**Wojewódzki Szpital Zespolony w Kielcach**

EZ/ZP/8/2022/ES

Kielce dn. 22.02.2022r

*Dot. postępowania o udzielenie zamówienia publicznego prowadzonego w trybie przetargu nieograniczonego na podstawie art. 132 ustawy z dnia 11 września 2019r. Prawo zamówień publicznych (Dz. U. z 2021r. poz. 1129 ze zm.) na Sukcesywne dostawy materiałów medycznych jednorazowego użytku dla potrzeb Wojewódzkiego Szpitala Zespolonego i Świętokrzyskiego Centrum Pediatrii w Kielcach*

**dot. Pakietu nr 6**

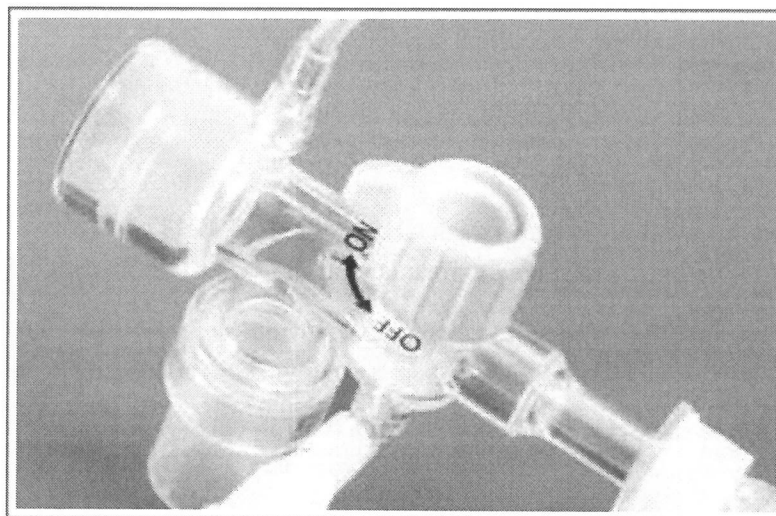
Prosimy Zamawiającego o dopuszczenie na zasadzie równoważności zamknięty system od odsysania z rurki intubacyjnej i tracheostomijnej o następujących parametrach:

„Zamknięty system do odsysania z rurki intubacyjnej CH 110/12/14/16, długość 56 cm, CH 14/16 długość 62 cm oraz rurki tracheostomijnej CH 12/14/16 długość 36 cm z możliwością stosowania przez min. 72h (potwierdzona instrukcją obsługi). Zintegrowany/wbudowany podwójnie obrotowy łącznik o kącie 90 st., zamykany, obrotowy port do przepłukiwania cewnika o długości min. 5 cm, zamykany port do podawania leków wziewnych (MDI) zintegrowany bezpośrednio w części łącznika podłączanej do rurki pacjenta, komora pozwalająca do obserwację wydzieliny pacjenta, zabezpieczenie łącznika podciśnienia w postaci kapturka, zamocowane do zestawu w sposób zapobiegający zagubieniu, blokada przycisku aktywacji podciśnienia uniemożliwiająca przypadkową aktywację odsysania. Przekręcana zastawka na wysokości portu do przepłukiwania oddzielająca cewnik od pacjenta po usunięciu go z rurki, zapewniająca szczelność zestawu. Cewnik: bez konieczności wymiany po każdorazowej procedurze odsysania, zakończony atraumatycznie (zaokrąglona końcówka bez żadnych ostrych krawędzi oraz ścięć), z dwoma otworami po przeciwległych stronach, oznaczenie rozmiaru cewnika bezpośrednio na dystalnym końcu cewnika, cewnik z widocznymi oznaczeniami głębokości insercji skalowanymi co 1 cm. System stanowiący integralną całość, nierozłączalny, wszystkie elementy systemu sterylne. W zestawie naklejki informacyjne z dniami tygodnia w j. angielskim kodowane kolorystycznie.

**Odpowiedź:** Zgodnie z SWZ. Zamawiający wymaga rozmiarów jak w opisie oraz naklejek informacyjnych w języku polskim.
